Service Départemental RTM de l'Isère	 
Commune de TULLINS Modification de la carte des alés	
Date : 30 novembre 2015	Version de document : 1

Contexte

Carte des aléas avant modification

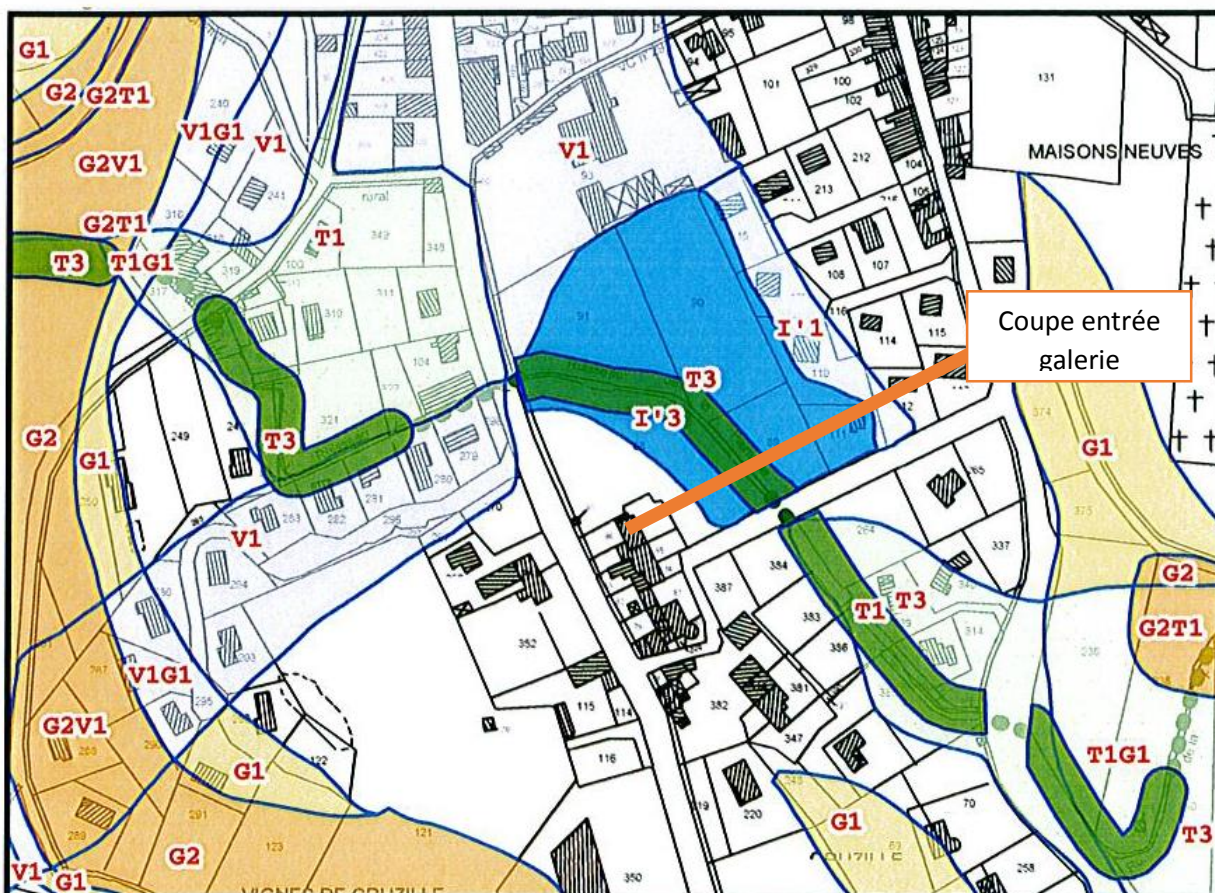
sont surélevés et les terrains remblayés. C'est ce qui avait motivé le classement en zone d'aléa fort d'inondation de pieds de versant l'3. Cet aléa correspond à une zone présentant une hauteur de submersion supérieure à un mètre, une vitesse d'écoulement très faible et une absence de transport solide.

La visite du dalot, et notamment la présence de ce mur, entrainera une remontée conséquente des lignes d'eau et ce même en absence de prise en compte d'éventuels embâcles. Une analyse sommaire de la topographie locale montre que le haut du mur présent dans la galerie correspond à peu près au niveau du merlon présent rive gauche.

Au regard des éléments issus de la visite de terrain réalisée le 27 novembre 2015, et notamment la présence d'une restriction de section au niveau du dalot sous l'allée des Soupirs, l'analyse de la cartographie initiale des aléas est validée, la modification réalisée en 2011 ne peut être appliquée. Un aménagement du dalot est proposé afin de sécuriser le site, notamment vis-à-vis de l'aval.

Carte des aléas après modification

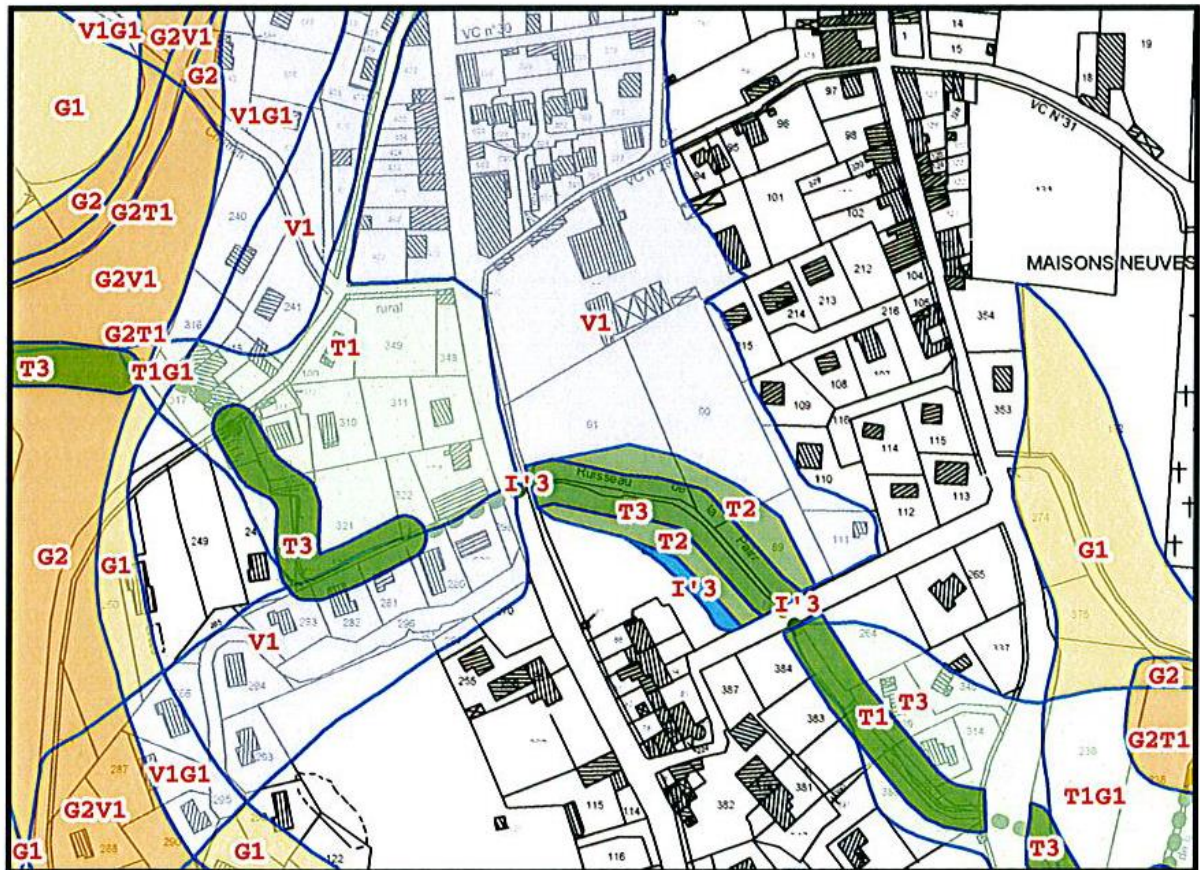
Il semblerait que cette restriction de section du dalot n'ait pas été prise en compte dans le cadre de la révision proposée en 2011. La restriction impose, en l'état actuel et même sans réaliser d'hypothèses quant à une éventuelle obstruction au moins partielle par des embâcles, des cotes d'inondation dépassant le mètre de hauteur (hauteur du merlon par rapport aux parties basses du terrain naturel). Cette hauteur d'eau justifie donc un aléa fort d'inondation de pied de versant I'3. C'est pourquoi, au regard de la visite de terrain réalisée, il est nécessaire de conserver la version initiale de la carte d'aléas. La modification proposée en 2011 ne correspond pas à la réalité telle qu'elle peut être constatée aujourd'hui.

Néanmoins l'extension vers le nord pourrait être raffinée, dans le sens de la modification réalisée en 2011. Pour ce faire il serait nécessaire de réaliser une étude sommaire, notamment au regard de données topographiques précises. Il est à noter que les relevés LIDAR réalisés dans le cadre de l'application de la directive européenne relative aux inondations couvrent ce secteur de TULLINS.
